設計及び工事計画認可申請書の一部補正について

高浜発電所第3号機

設計及び工事計画認可申請書の一部補正

3. 補正前後比較表

【資料2-1-2-4 入力津波による津波防護対象設備への影響評価】

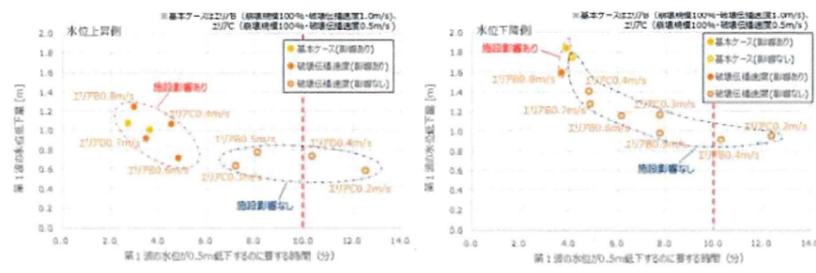
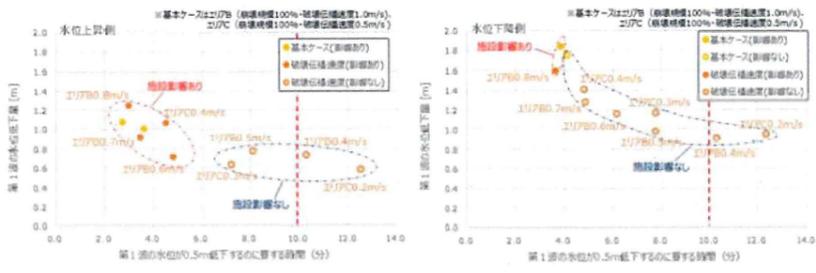
変 更 前	変 更 後	備 考
<p>では、大津波警報発表時もしくは、発電所構外において津波と想定される潮位の変動を観測した場合に、津波の影響を受けない場所へ退避することとし、以下の基本方針に基づき管理する。</p> <p>【津波遡上範囲の車両に対する基本方針】</p> <p>放水口側防潮堤及び取水路防潮ゲートより外側の津波遡上範囲は、原則駐車禁止とする。ただし、当該エリアに作業で入域する等の発電所運営上必要な場合は停車可とし、この場合においても、運転手が車両付近に常駐[※](荷役などの車両を用いた作業との兼務は可とする。)し、直ちに車両を移動させることが可能な体制とする。</p> <p>また、当該エリアでの車両を用いた作業は、事前許可制とし、放水口側防潮堤の外側及び取水路防潮ゲートの外側それぞれにおいて、退避する作業車両が10台以下となるよう管理する。(※：車両を離れる場合は、別の者を運転手に指定する。)</p> <p style="text-align: center;">- T3-添2-1-2-4-42 -</p>	<p>そのある車両については、大津波警報発表時もしくは、発電所構外において津波と想定される潮位の変動を観測した場合に、津波の影響を受けない場所へ退避することにより漂流物化を防止することとし、以下の基本方針に基づき車両を管理する。</p> <p>【津波遡上範囲の車両に対する基本方針】</p> <p>放水口側防潮堤及び取水路防潮ゲートより外側の津波遡上範囲は、原則駐車禁止とする。ただし、当該エリアに作業で入域する等の発電所運営上必要な場合は停車可とし、この場合においても、運転手が車両付近に常駐[※](荷役などの車両を用いた作業との兼務は可とする。)し、直ちに車両を移動させることが可能な体制とする。</p> <p>また、当該エリアでの車両を用いた作業は、事前許可制とし、放水口側防潮堤の外側及び取水路防潮ゲートの外側それぞれにおいて、退避する作業車両が10台以下となるよう管理する。(※：車両を離れる場合は、別の者を運転手に指定する。)</p> <p style="text-align: center;">- T3-添2-1-2-4-42 -</p>	<p>記載の適正化 (前頁記載内容繰り下がり)</p> <p>記載の適正化</p>
